ONS REL 0123/2013

**PROPOSTAS PARA MELHORIA DA
SEGURANÇA DAS INSTALAÇÕES
ESTRATÉGICAS DO SISTEMA
INTERLIGADO NACIONAL -
AVALIAÇÃO DOS ASPECTOS
RELACIONADOS AOS ARRANJOS
DE BARRAMENTOS**

VOLUME II – Subestações complementares da região
Sudeste

17 de setembro de 2013

2.1.3 BARBACENA 2

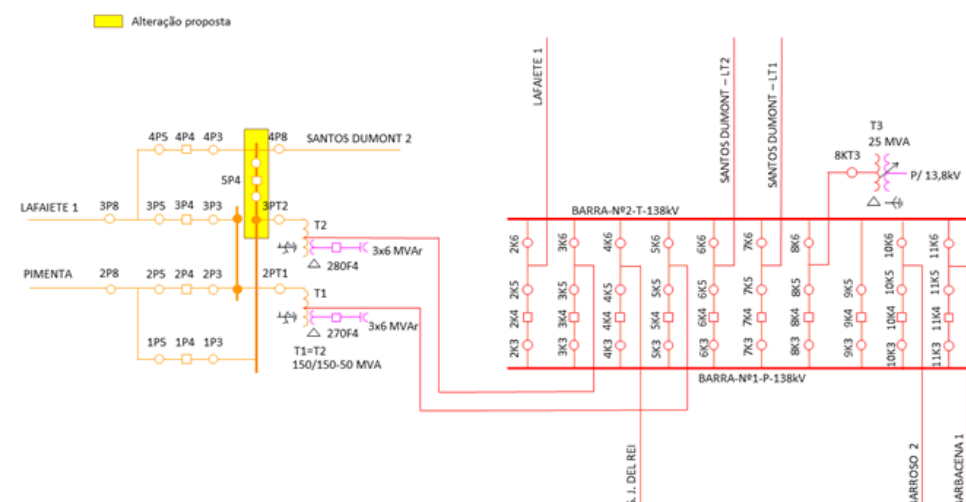
Completar o Anel em 345 kV de forma a individualizar as saídas para os transformadores T1 e T2, conforme mostrado na figura a seguir.

O agente considerou a proposta factível.

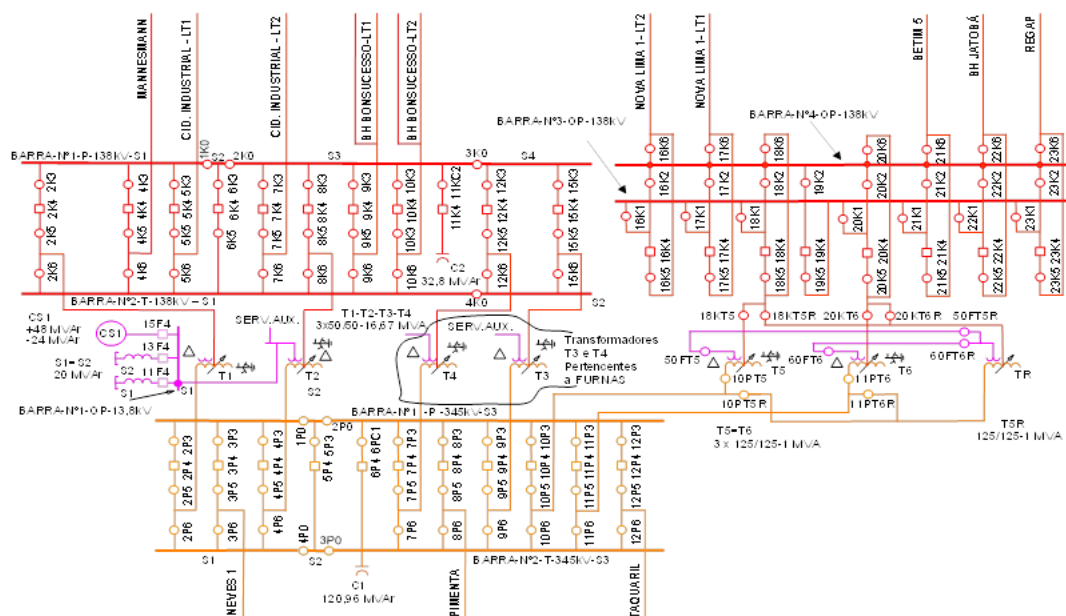
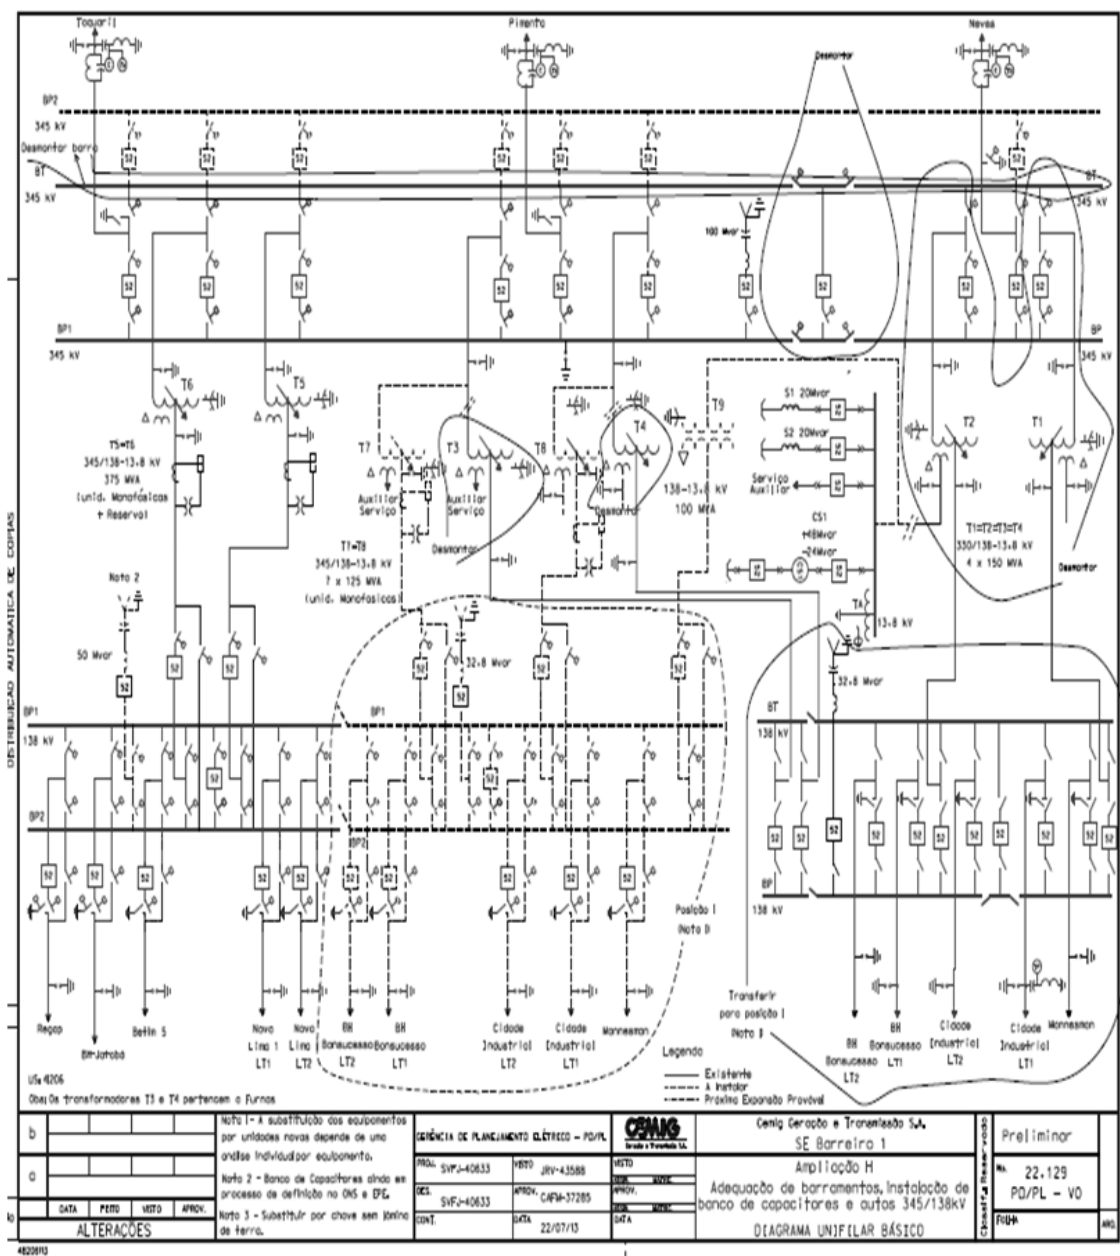
A configuração atual da SE Barreiro apresenta as seguintes características desfavoráveis:

Os bancos de autotransformadores de 150 MVA apresentam tensão primária nominal de 330 kV, o que limita as tensões na barra de 345 kV da SE, bem como em todo o sistema de 345 kV que atende a região Metropolitana, em condição normal e de emergência, em apenas 1,029 pu. Essa característica limita a implantação de medidas operativas visando o controle de tensão na região central do estado, pois impede a operação dos taps 500/345 kV dos transformadores das SE's Neves 1 e Ouro Preto2 em posições ótimas, bem como restringe a inserção de bancos de capacitores nas SE's Ouro Preto 2, Neves, Taquaril e na própria SE Barreiro;

Os arranjos do barramento de 345 kV e de 138 kV das transformações de 150 MVA são do tipo BPT e apresentam baixa confiabilidade uma vez que, no caso da indisponibilidade do barramento principal por defeito (com histórico recente de ocorrência), ou por necessidade de manutenção, todos os circuitos a ele conectados

são desenergizados. Além disso, o arranjo existente permite a manutenção, sem perda de um elemento, em apenas um disjuntor;

Os transformadores 345/138 kV de 150 MVA estão em operação há mais de 40 anos e apresentam envelhecimento da parte isolante sólida, com restrição à aplicação de sobrecarga (não dispõem de capacidade de emergência) e baixa confiabilidade.

Não há equilíbrio no carregamento entre as unidades de 375 MVA (2 x 375 MVA) e as de 150 MVA (4 x 150 MVA), devido a operação separada das barras de 138 kV, o que dificulta a exploração de toda a capacidade de transformação da SE.

- ✓ Instalação de dois bancos de autotransformadores 345/138 kV, 2 x 375 MVA, com capacidade de emergência, em substituição aos 4 autotransformadores (4 x 150 MVA) existentes.
- ✓ Conversão para arranjo barra dupla / disjuntor duplo do barramento de 345 kV para melhoria da confiabilidade, tendo em vista a impossibilidade de adequação do arranjo de 345 kV para disjuntor e meio, conforme preconiza os Procedimentos de Rede em vigência.
- ✓ Conversão do antigo barramento BPT do 138 kV em arranjo BD a quatro chaves e unificação dos barramentos.
- ✓ Implantação de um transformador 138-13,8 kV específico para alimentação do compensador síncrono e dos reatores (2 x 20 Mvar), retirando estes equipamentos dos terciários das transformações 345/138 kV, de modo a evitar a saída de operação desses transformadores quando de falhas nos equipamentos.

Em função da limitação de espaço a solução proposta pelo Agente para melhoria da confiabilidade da SE, é converter o arranjo para barra dupla/ disjuntor duplo

Converter o arranjo do setor de 138 kV para barra dupla e instalar proteção diferencial adaptativa.

O Agente informou ser factível a proposta e que parte do arranjo 138 kV já é barra dupla 4 chaves.

2.1.5 CONSELHEIRO PENA

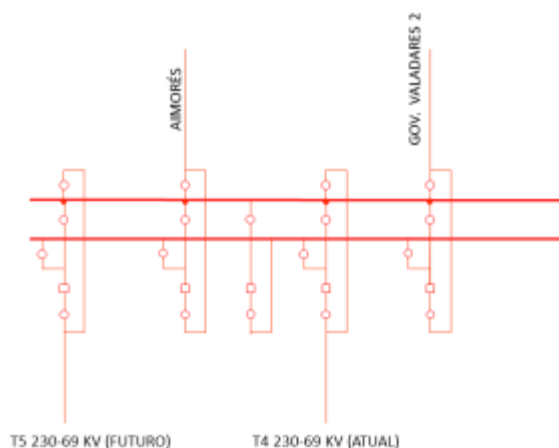
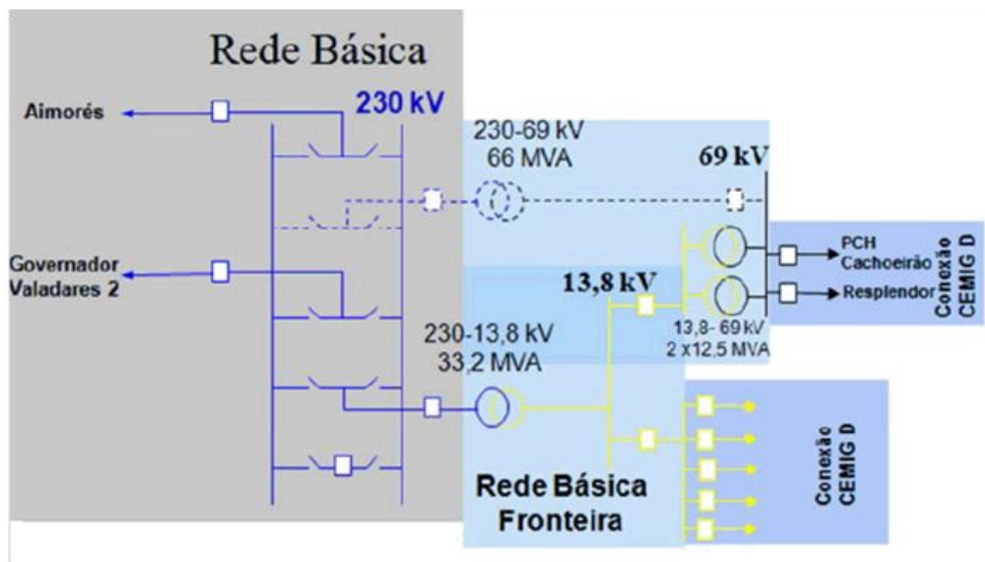
Converter o arranjo do setor de 230 kV para barra dupla 4 chaves. O Agente informou que a modificação já se encontra em andamento.

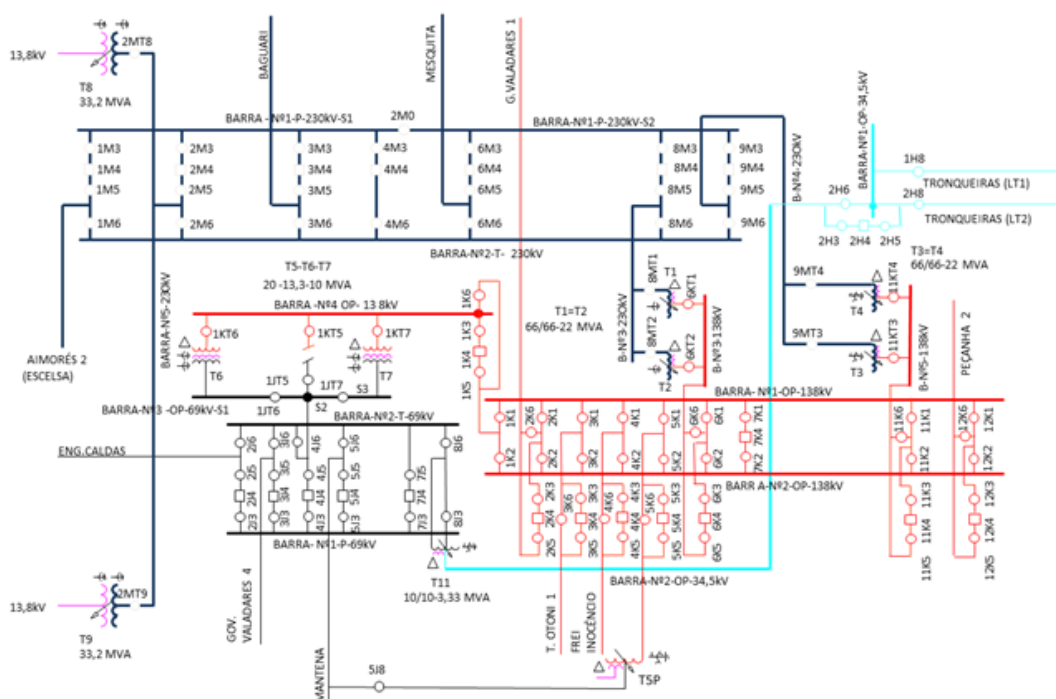
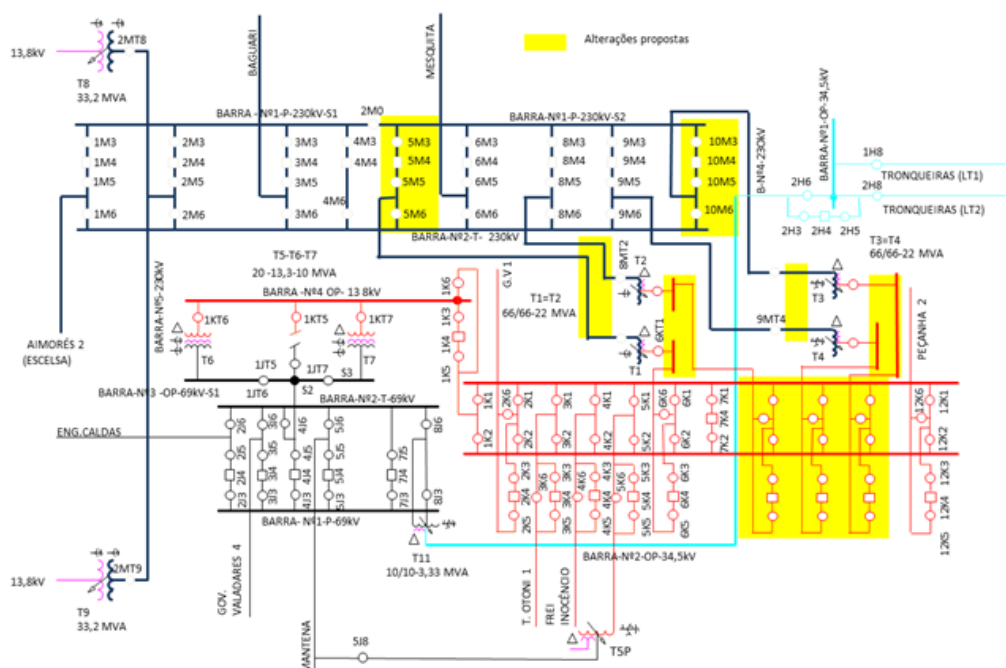
- ✓ Converter o arranjo do setor de 230 kV para barra dupla 4 chaves e instalar proteção de barra adaptativa.

- ✓ Individualizar a conexão dos transformadores T1 e T2 no setor de 230 kV.

- ✓ Individualizar a conexão dos transformadores T1 e T2 no arranjo 138 kV

- ✓ Individualizar a conexão dos transformadores T3 e T4 no setor de 230 kV.

- ✓ Individualizar a conexão dos transformadores T3 e T4 no setor de 138 kV.

- ✓ Instalar proteção diferencial adaptativa na barra de 138 kV.

O Agente informou não ser factível devido à ausência de espaço físico.

O Agente informou ser factível com a construção de nova seção no vão 5M e conexão do transformador T1 nessa nova seção via cabo isolado.

O Agente informou ser factível com a construção de nova seção e conexão do transformador T2 nessa nova seção via cabo isolado.

O Agente informou ser factível com a construção de nova seção (vão 10M), conexão do transformador T3 nessa nova seção, e reconexão do transformador T4 no vão 9M via cabo isolado.

O Agente informou ser factível com a construção de nova seção e conexão do transformador T3 nessa nova seção via cabo isolado.

O Agente informou ser factível a Instalação da proteção diferencial adaptativa.

2.1.7 IPATINGA 1

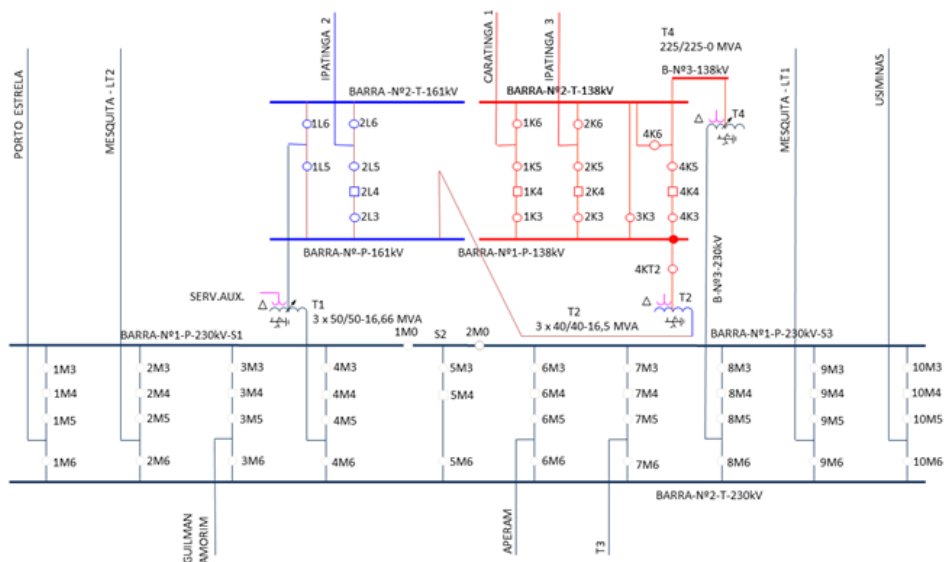
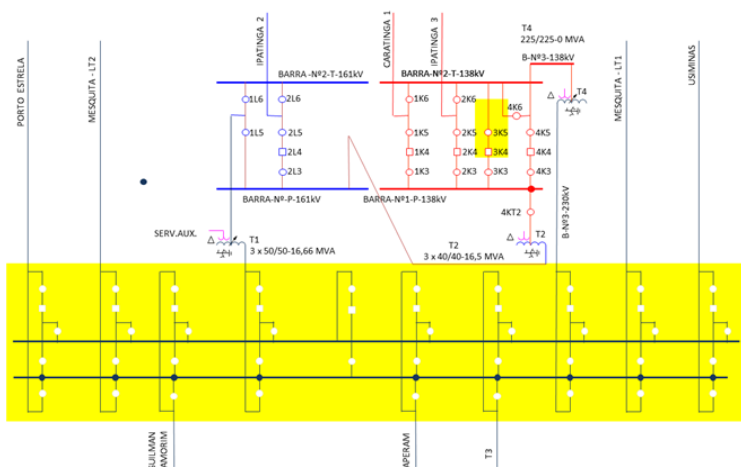
- ✓ Converter o arranjo do setor de 230 kV para barra dupla 4 chaves e instalar proteção diferencial adaptativa.

- ✓ Completar o vão de transferência 138 kV (3K), com a instalação de disjuntor e seccionadora.

O Agente informou ser factível.

O Agente informou ser factível.

2.1.8 IRAPÉ

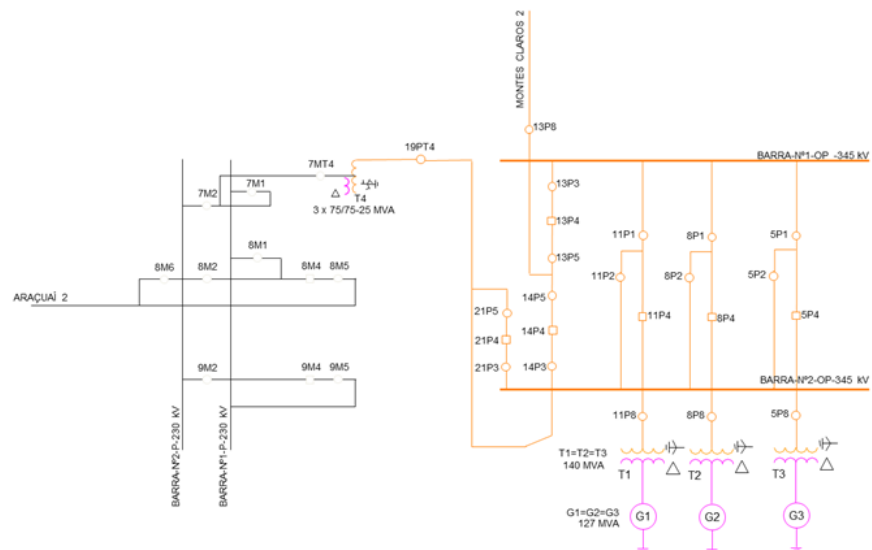
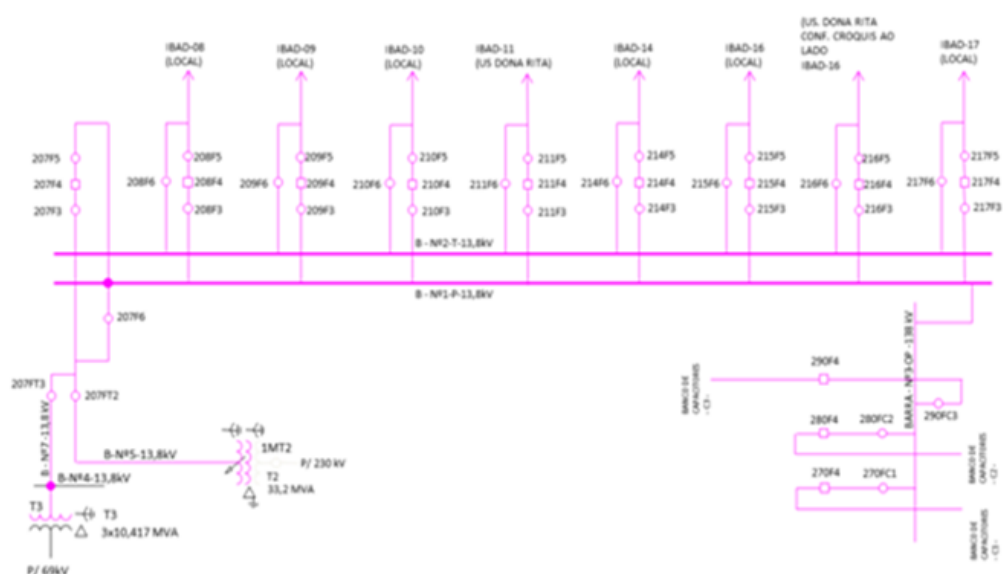
Completar o vão do transformador 345/230 kV no setor de 230 kV para barra dupla 4 chaves. A seguir é mostrado o arranjo proposto.

2.1.10 ITAJUBÁ 3

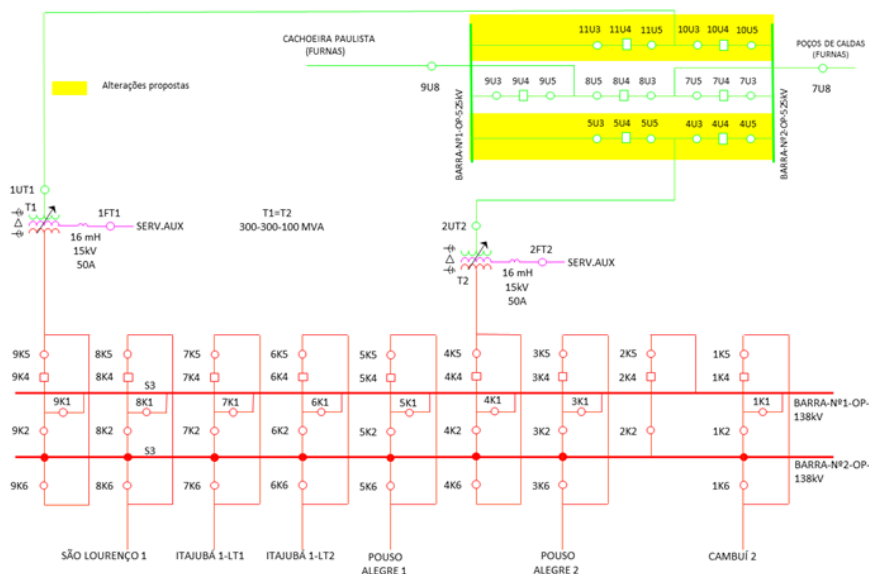
Converter arranjo 500 kV, de anel para disjuntor e meio, com a instalação de três seções (5U, 10U e 11U) e rearranjo das conexões dos transformadores T1 e T2.

O Agente informou que as modificações propostas são factíveis.

2.1.12 JAGUARA

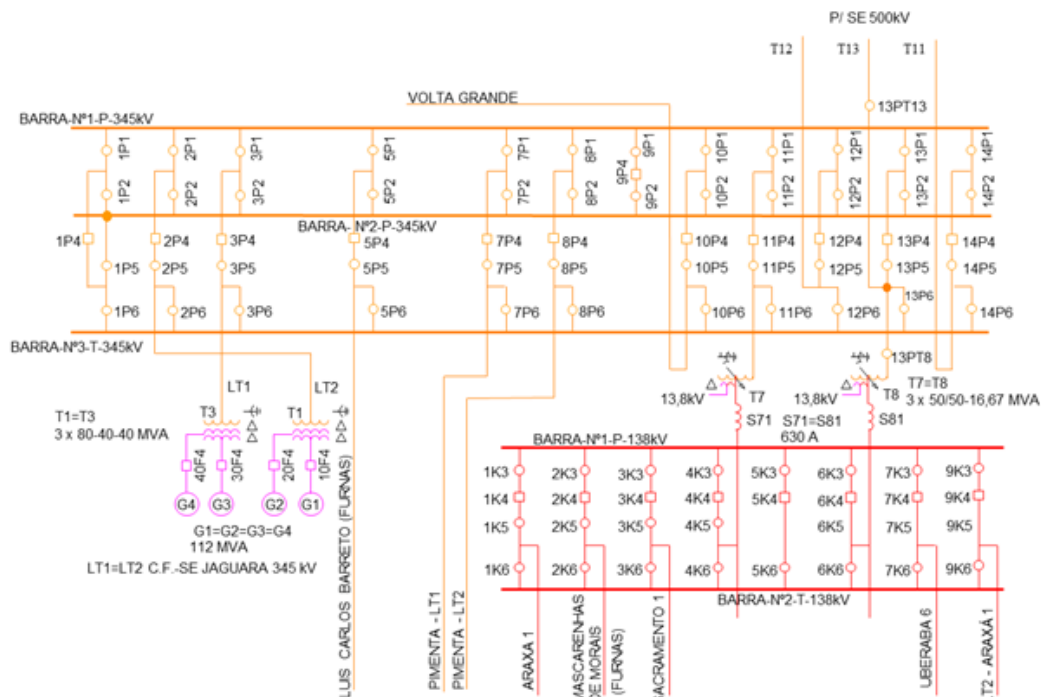
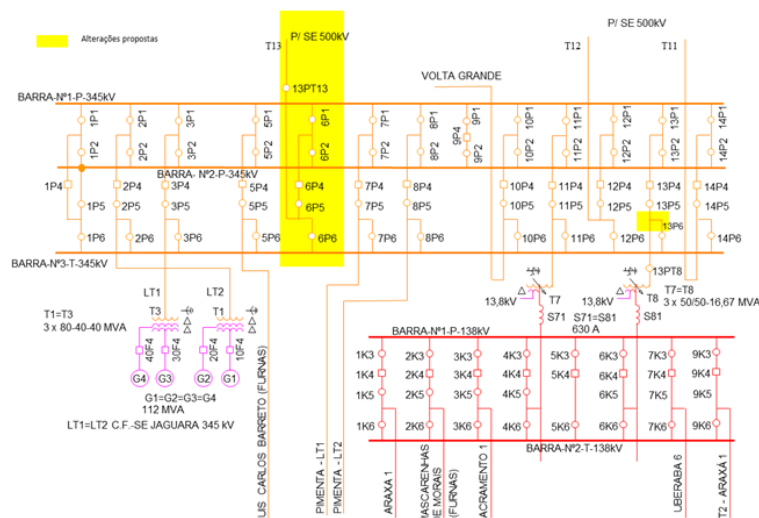
- ✓ Instalação de seção 345 kV (vão 6P) para individualização da conexão dos transformadores T13 (500/345 kV) e T8 (345/138 kV) que atualmente compartilham o mesmo disjuntor de 345 kV.

O Agente informou ser factível a implementação proposta.

2.1.13 J. MONLEVADE 2

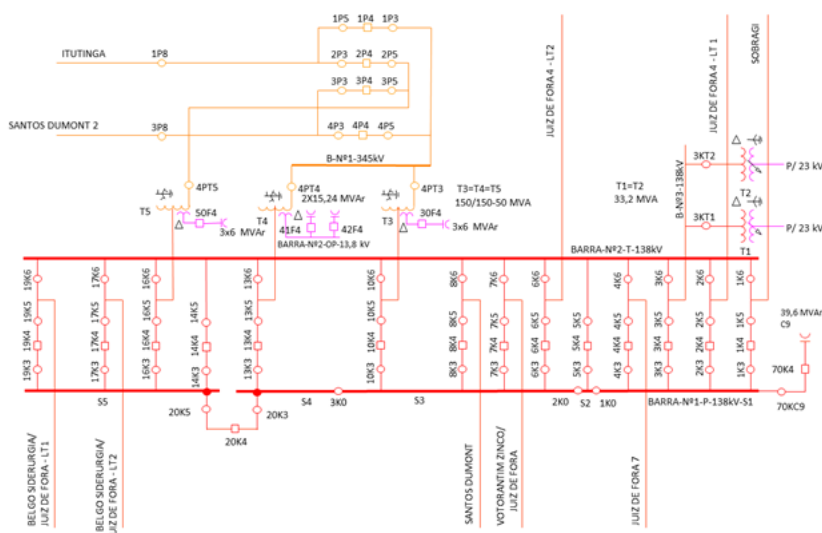
- ✓ Converter o arranjo do setor de 230 kV para barra dupla 4 chaves
- ✓ Instalar proteção de barra adaptativa.

O Agente informou não ser factível a implementação das alterações devido à ausência de espaço físico.

2.1.14 JUIZ DE FORA1

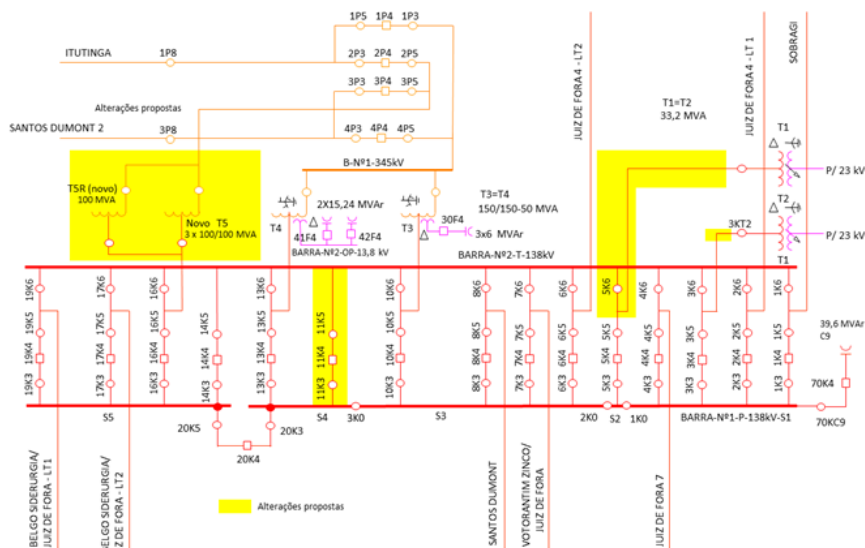
- ✓ Converter o arranjo do setor de 345 kV para disjuntor e meio.
O Agente informou não ser factível devido à ausência de espaço físico.
- ✓ Individualizar a conexão dos transformadores T1 e T2 no setor de 138 kV
O Agente informou ser factível.
- ✓ Instalar seção de transferência no arranjo 230 kV.
O Agente informou ser factível.

- ✓ Troca do transformador T5 , 345-138 kV, de 150 MVA (trifásico) por 4 transformadores monofásicos (3 em operação e um reserva) com potência mínima de 300 MVA (3x100 MVA) conforme estudo em andamento da EPE.

O Agente informou ser factível.
